## **Dispensasjon turveg - Leikong - klage**

Vi viser til dykkar ref. 19/10790 23/4503, vedtak i Utval for samfunnsutvikling i sak 46/23 den 11.4.2023.

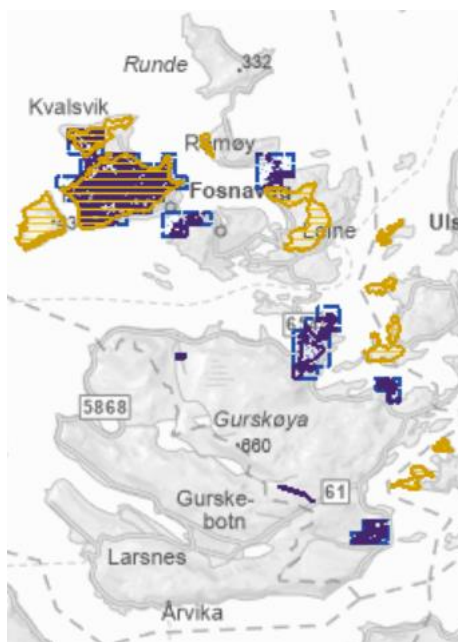
Kva er så den slitasjen det er tale om i praksis. Nedanfor følgjer eit bilete frå Hustadvika kommune. Her ser vi kystlynghei, ei stripe dominert av finnskjegg, ei stripe prega av mineraljordsunderlag og ei stripe der ein går på torva, før det atter er kystlynghei. Det vi ser her har fellestrekk med stien ved Leikong og elles rundt om. Breidda på biletet er nok stort sett større enn det ein ser på Leikong.

Er dette eit problem? Viss beltet blir nokre meter breitt og er samanhengande, vil det i følgje definisjonane i NiN-systemet bryte opp større areal av kystlynghei til mindre lokalitetar. Det kan vere eit problem, men av systemteknisk og teoretisk art. For kystlyngheia som eit beitelandskap er det i alle fall ikkje negativt. Det skapar ein variasjon som kompenserer for at finnskjegg er lite etande for beitedyra. Landskapsmessig ser ein noko av dette på avstand, men det er ikkje linjalrette liner. At vatn graver og tar med seg usorterte massar frå høge fjellet og ned til havet er naturen sin gang. Ømme musklar får varierte rørsler. Skoa treng nok ein vask når ein kjem heim, men det bør ikkje vere noko stort problem.
